Mannheim, den 08.08.2024

Stellungnahme zu: „Erneuerung der Querungsstelle Kapuzinerplanken vor N 5“

Abb: Geplante Erneuerung der Fußgängerquerung, Auszug aus dem Plan, ohne Baumstandorte

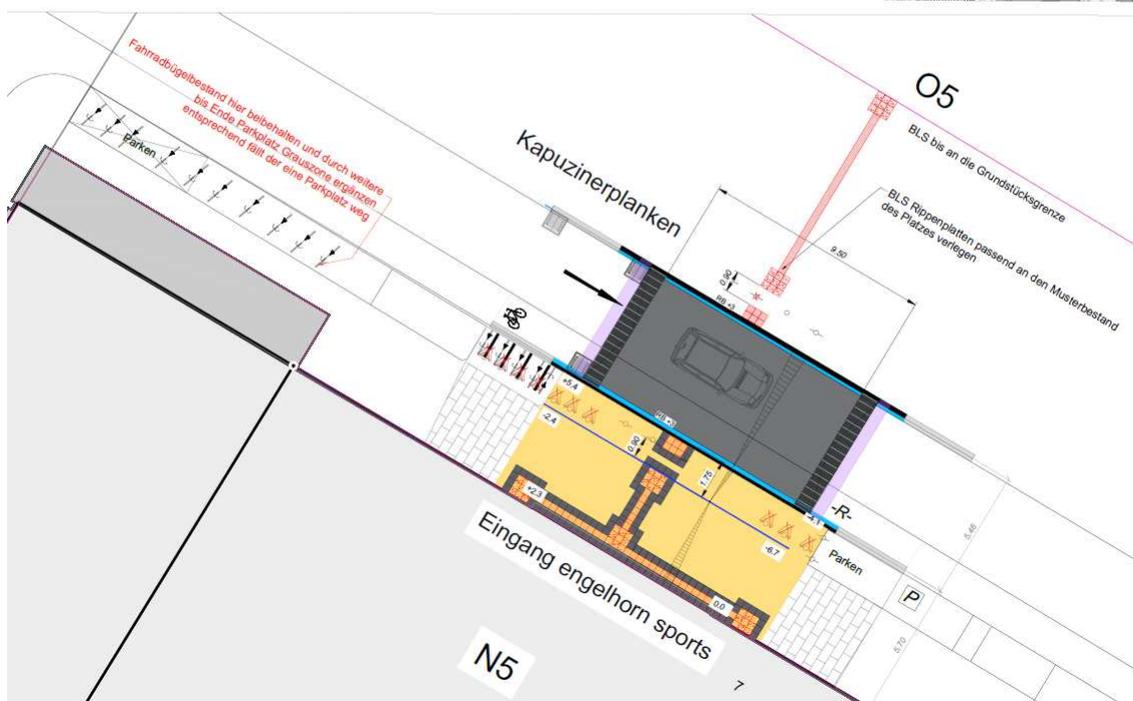
Um die Sicherheit für Fußgängerinnen und Fußgänger zu erhöhen, möchten wir wegen der nun geplanten Anlage der Querungshilfe in Asphaltbauweise anregen, zusätzlich bzw. stattdessen hier einen Fußgängerüberweg („Zebrastrreifen“) einzurichten. Lt. Arbeitsgemeinschaft Fahrrad- und Fußgängerfreundlicher Kommunen (AGFK) ist eine alleinige Anhebung der Fahrbahn in Asphaltbauweise als Querungshilfe nicht vorgesehen, sondern lediglich in Form einer Aufpflasterung der Fahrbahn (siehe folgende Abbildung).¹

Da hier auch ein Blindenleitsystem ergänzt werden soll, erscheint eine sichere und für Fußgänger/innen bevorrechtigte Querung geboten.

Wir möchten darauf hinweisen, dass auf den Kapuzinerplanken gegenüber dem Eingang von Engelhorn (etwa auf mittlerer Höhe des Plateaus) ein Baum steht. Dieser Baum ist im vorliegenden Plan bisher nicht eingezeichnet. Er tangiert ggf. das geplante Blindenleitsystem. Die Baumscheibe dieses Baums ist bereits jetzt sehr klein. Diese Baumscheibe darf nicht weiter verkleinert bzw. sollte eher angemessen vergrößert werden.

Um ein illegales Beparken des Gehsteigs auf Höhe der Querungshilfe zu vermeiden, bitten wir darum, die zur Entfernung geplanten Poller vor dem Eingangsbereich von Engelhorn unbedingt zu erhalten.

Zudem begrüßen wir die Anlage weiterer Fahrradbügel in diesem Bereich. Unklar ist jedoch die zukünftige Lage der Fahrradbügel. Die vorhandenen Fahrradbügel vor dem Eingang von Engelhorn sollten keinesfalls entfernt werden.
